PROPOSTA DI MODIFICA MIGLIORATIVA DEL PERCORSO CICLABILE VIA BENZI - VIALE ORLEANS - VIALE TRENTO E TRIESTE

RELAZIONE ILLUSTRATIVA

PROPOSTA DI NUOVO PERCORSO CICLO-PEDONALE TRA VIA PLINIO IL VECCHIO E VIA BENZI

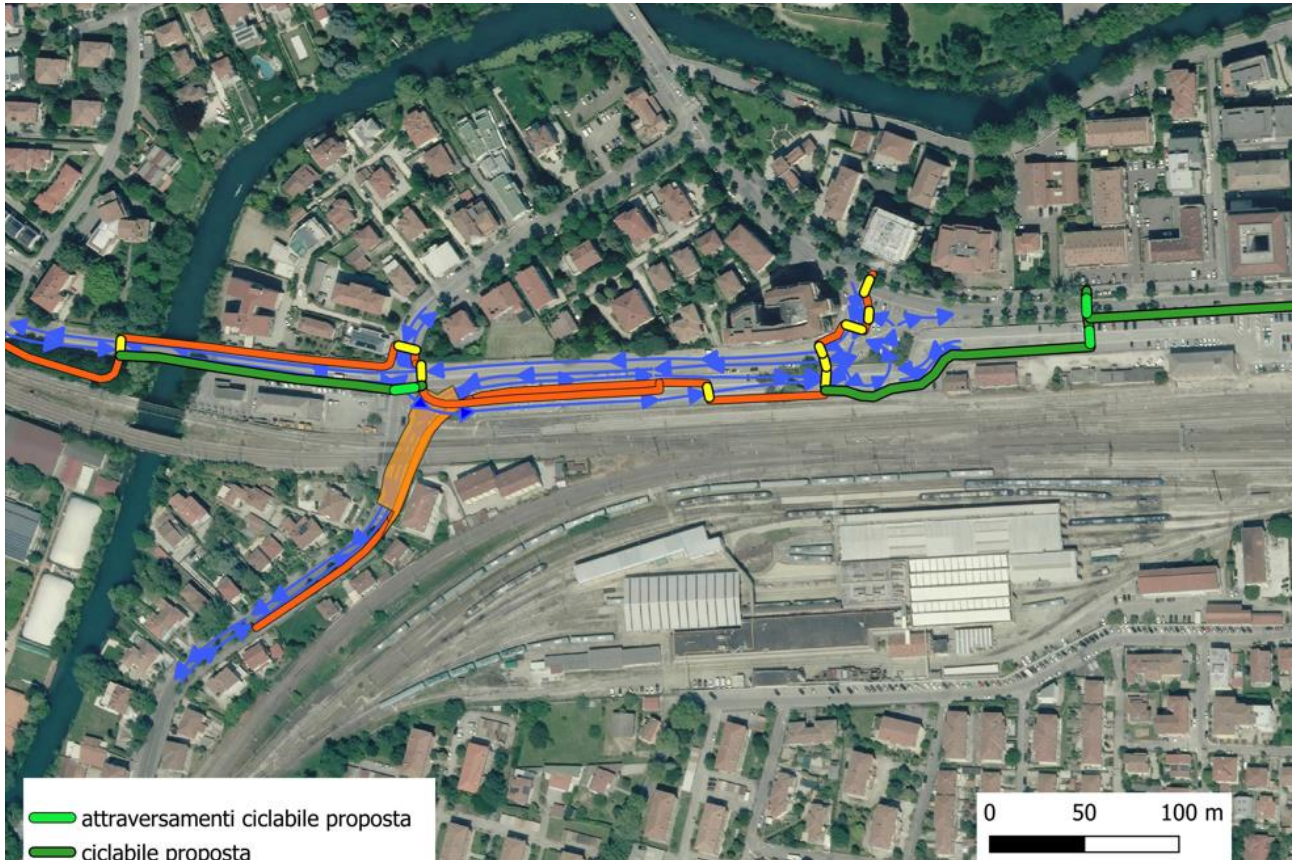
Come meglio evidenziato nell'elaborato grafico allegato, è possibile, partendo dall'uscita del sottopasso di via Benzi e mantenendosi sempre sulla destra della carreggiata in direzione viale Trento Trieste, arrivare all'attraversamento del PUT e al raggiungimento della Stazione ferroviaria quasi azzerando i punti di conflitto sopra elencati rappresentati dagli attraversamenti della viabilità.

Gli attraversamenti viari proposti con la presente modifica migliorativa (riportati in verde chiaro nella carta) sono:

1° attraversamento collega il lato sud di Viale Orleans con Viale Cacciatori;
2° attraversamento riguarda una carreggiata di Viale Orleans in uscita dal tunnel (che mantiene l'attuale previsione, in giallo nella carta);
3° attraversamento riguarda la viabilità che costeggia il parcheggio della stazione;
4° attraversamento del PUT per immettersi nella pista ciclabile di Viale Trento e Trieste (con eventuale semaforo).
